Oggetto: [ID_VIP: 9631] Istanza per il rilascio del provvedimento di VIA PNRR-PNIEC ai sensi dell'art. 23 del D.Lgs. 152/2006, relativa al progetto "Rifacimento Derivazione per Sestri Levante DN 400 (16") DP 75 bar ed opere connesse".

Proponente: SNAM RETE GAS

Osservazioni di Regione Liguria e Arpal

Figura 2- Variante del Petronio - Tracciato esistente (linea gialla) e nuove realizzazioni (linea rossa) in alveo rispetto al corpo idrico T. Petronio 2

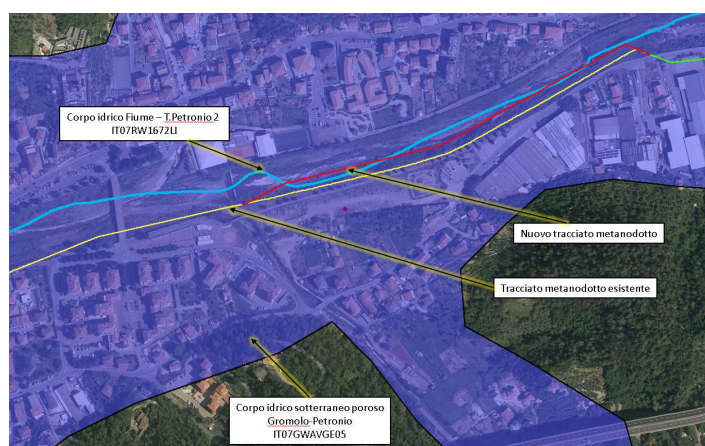
In particolare era stato da noi evidenziato che la previsione di parte del nuovo tracciato (600m) al centro dell'alveo del T. Petronio, anziché la sola sostituzione del tratto esistente (tracciati evidenziati nella successiva Figura 1) potrebbe avere in fase di cantiere un impatto temporaneo potenzialmente rilevante sul corpo idrico T. Petronio 2 – IT07RW1672LI, già classificato ad oggi in stato ecologico sufficiente e quindi non rispondente agli obiettivi fissati dalla Direttiva 2000/60/CE. A tale proposito viene rappresentato dal proponente che tale scelta è dettata dalle attuali manifeste problematiche erosive che hanno causato in diverse occasioni la sostanziale diminuzione della copertura della tubazione in alveo. Nel documento viene inoltre evidenziato che mediante lo studio e gli approfondimenti effettuati della dinamica fluviale è stata definita la progettazione del nuovo tratto posizionato al centro alveo e con una copertura decisamente maggiore, quindi per motivazioni di sicurezza.

Stralcio da immagine satellitare con indicazione della linea in progetto che si innesta a valle della briglia

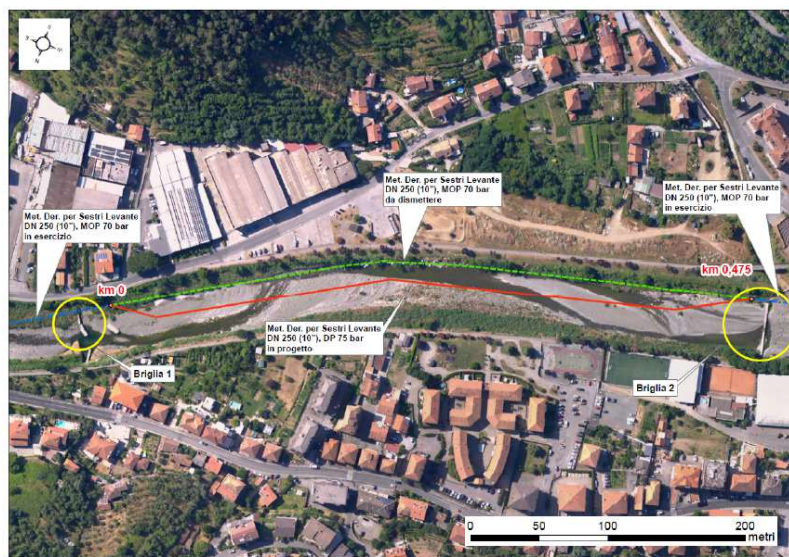
Circa gli eventuali interventi sulle 2 briglie esistenti e la possibile sostituzione delle stesse con rampe che potrebbero meglio concorrere alla continuità fluviale e quindi al miglioramento dello stato ecologico

del corpo idrico, viene indicato che è già stata rilasciata (giugno 2023) al comune di Casarza Ligure l'autorizzazione idraulica ai fini dei lavori di ripristino della briglia a valle del nuovo tratto di metanodotto e del consolidamento delle difese spondali del Torrente stesso. Di fatto il tratto nuovo del metanodotto non interferirà con nessuna delle due briglie esistenti, come da immagine seguente (tratta dal documento visionato):
